Commune de Courtepin, secteur Villarepos

Adaptation du plan d'aménagement local (PAL) aux conditions d'approbation

Rapport des modifications

Dossier d'approbation

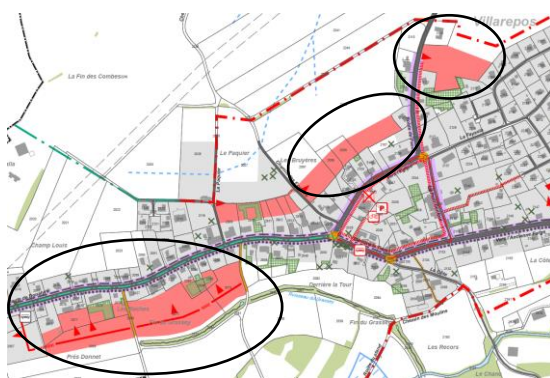
Espace réservé aux eaux	L'espace réservé aux eaux (ERE) a été intégré au PAZ avec les dernières données cantonales. Lors de la révision générale du PAL, les données de l'ERE n'étaient pas encore disponibles. Les nouvelles données ont été mises à disposition entre temps, elles ont donc été intégrées au PAZ. <i>Justification : actualisation selon les données cantonales disponibles.</i>
Périmètre archéologique	Le périmètre archéologique a été mis à jour avec les nouvelles données cantonales. <i>Justification : actualisation selon les données cantonales disponibles.</i>
Sites pollués	Les sites pollués ont été ajoutés au PAZ. <i>Justification : selon préavis du Service de l'environnement (SEn).</i>

Extrait du PDCom, avant modifications.

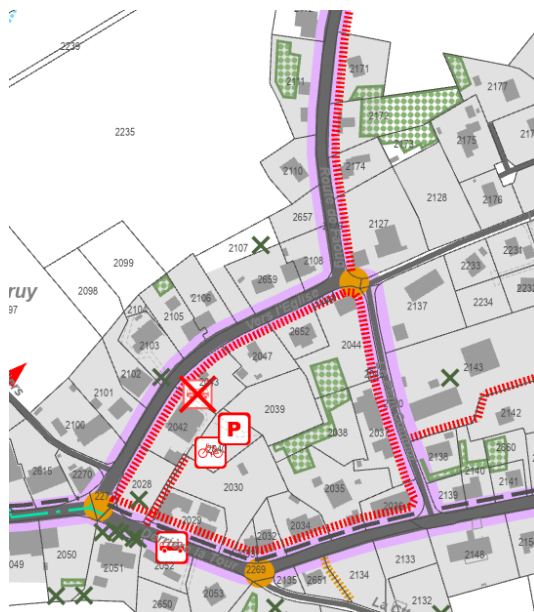
Extension future de la zone à bâtir résidentielle

L'extension future de la zone à bâtir est supprimée dans les secteurs Prés Donnet (art. 2069 (partiel), 2075 (partiel), 2077, 2078 (partiel) et 2079 (partiel) RF), Fin de Grassey (art. 2071, 2073, 2262, 2265 (partiel) et 2604 RF), Les Bruyères Nord (art. 2097, 2098, 2099, 2235 (partiels) RF et La Fayaula (art. 2169 (partiel) RF). L'extension sur ces parcelles ne correspond pas à ce qui a été défini dans le plan directeur cantonal (PDCant) et dans le plan directeur régional (PDR) Lac.

Justification : selon décision d'approbation de la DIME.

Extrait du PDCom, avant modifications.

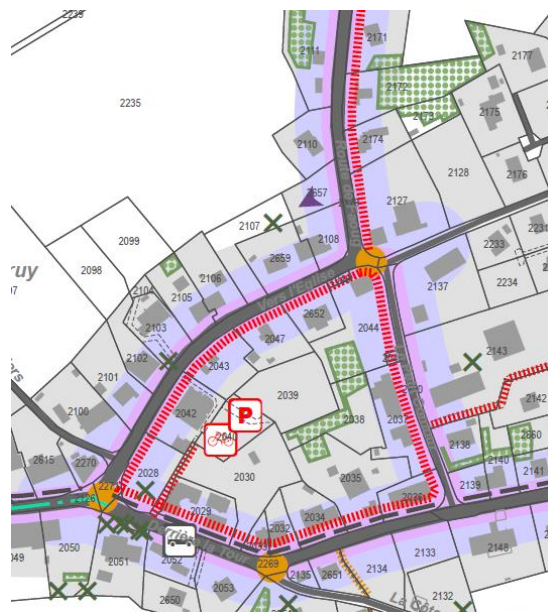
Zone modérée

Une zone de trafic modérée a été ajoutée au PDCom.

Justification : selon préavis du Service de la mobilité (SMo)

Figure 7 : Localisation des aires d'implantation.

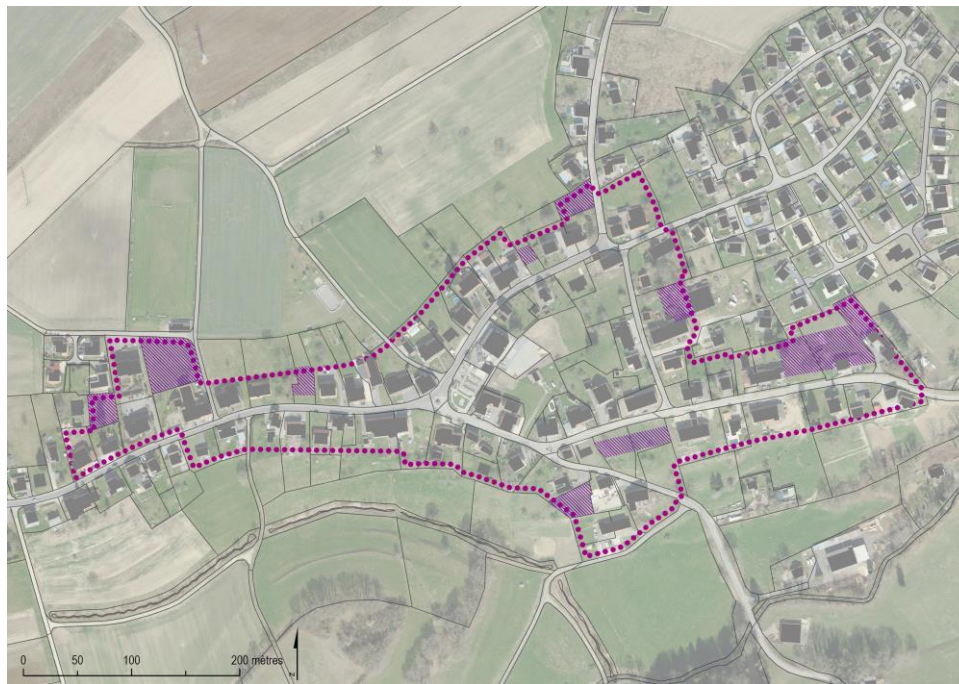
L'illustration suivante montre l'emplacement des aires d'implantation définies selon les résultats de ce chapitre.

Selon les résultats décrits au chapitre 3.4, le PAZ a été modifié afin d'intégrer les aires d'implantation. Ces dernières se base sur l'analyse et ses résultats. Le but est de maintenir et renforcer les éléments caractéristiques du village de Villarepos en énonçant des conditions pour toute nouvelle construction principale à l'intérieur du périmètre de protection du site construit. Cela permet aussi de limiter les constructions ne répondant pas aux objectifs de protection du tissu bâti et de la structure du village. Les aires d'implantation (figure 7) sur les parcelles libres restreignent donc l'espace constructible en cas de projet de nouvelle construction principale.
